MEMOIRE REPONSE AU PROCES VERBAL DE SYNTHESE DU COMMISSAIRE
ENQUETEUR (M. Michel AZIMONT) ETABLI LE 23 juillet 2018.

Réponses aux observations relatives au zonage d'assainissement

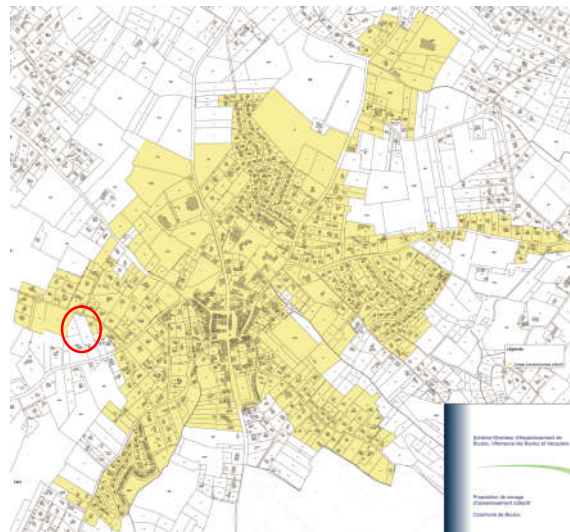
Mme FERNANDES demande pourquoi « les parcelles 1223, 1224 et 1225 de l'OAP Gargasse ne sont pas prévues à l'assainissement collectif ».

En effet, ces parcelles sont classées en zone d'assainissement autonome dans le plan de zonage d'assainissement de Boulloc soumis à enquête publique.

L'extrait ci-dessous du plan de zonage d'assainissement soumis à enquête publique localise ces parcelles.

Pour répondre à la question de Mme FERNANDES, il s'agit d'une erreur matérielle sur le plan de zonage : en effet, le secteur UB2 de Gargasse et l'ensemble des parcelles qui la composent sont bien envisagées en assainissement collectif.

Il est donc proposé d'intégrer les parcelles n°1223 (**partiellement**), 1224 (en intégralité) et 1225 (en intégralité) au zonage d'assainissement collectif à l'issue de l'enquête publique, en respectant les limites de la zone UB2 de Gargasse.

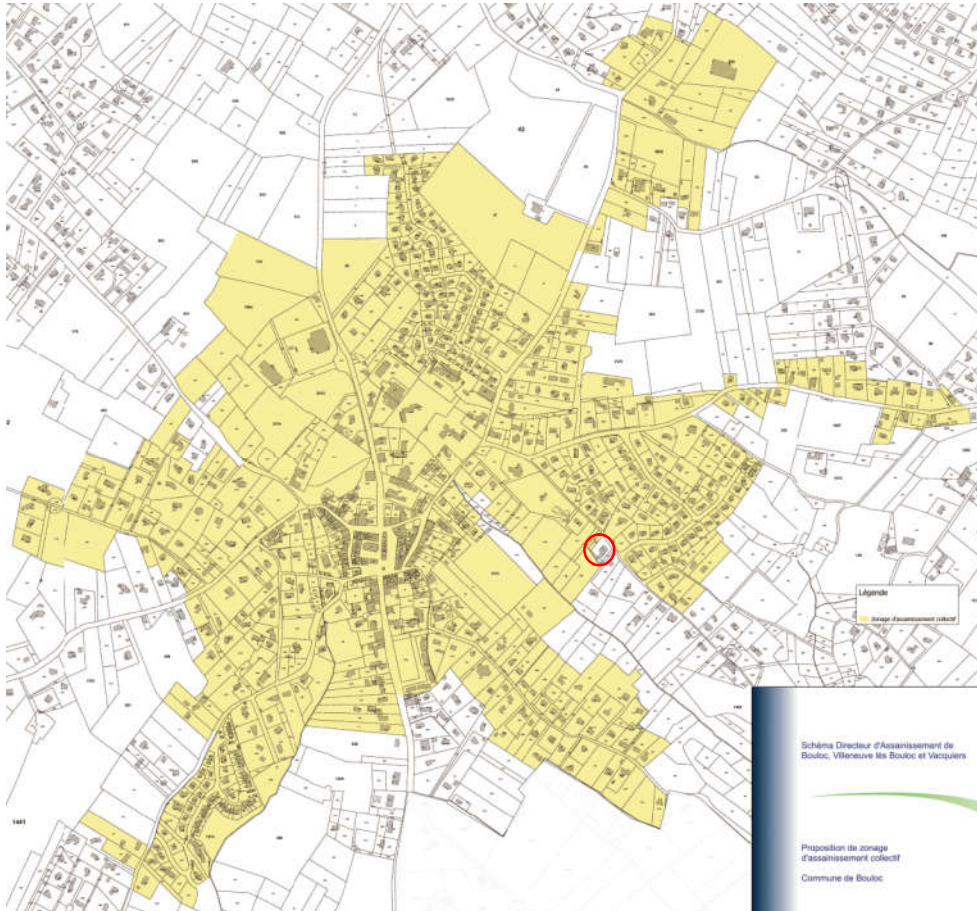
Les pétitionnaires font part de leur souhait de voir leurs parcelles n°1705 et 1712 au réseau d'assainissement collectif.

L'extrait ci-dessous du plan de zonage d'assainissement soumis à enquête publique localise ces parcelles.

L'accès à l'habitation située sur la parcelle n°1705 s'effectue via le chemin de Geordy.

Dans le cadre de la réalisation du schéma directeur, le scénario de mise en collectif du chemin de Geordy a été étudié mais n'a pas été retenu (p.76 du dossier d'enquête publique). L'habitation située sur la parcelle n°1705 n'est pas située à proximité immédiate des réseaux d'assainissement. Il a donc été proposé de maintenir cette parcelle en non collectif.

Néanmoins, en fonction de l'urbanisation de la zone 1AU située à proximité et notamment de l'implantation des nouveaux réseaux d'assainissement, l'habitation située sur la parcelle n°1705 pourrait devenir raccordable. Dans ce cas les effluents pourraient s'écouler gravitairement vers le poste de refoulement à créer proche du ruisseau des Ribals, (cf. projet Les Ribals p.68 du dossier d'enquête publique). Dans ce cas, une servitude de passage serait à mettre en œuvre.
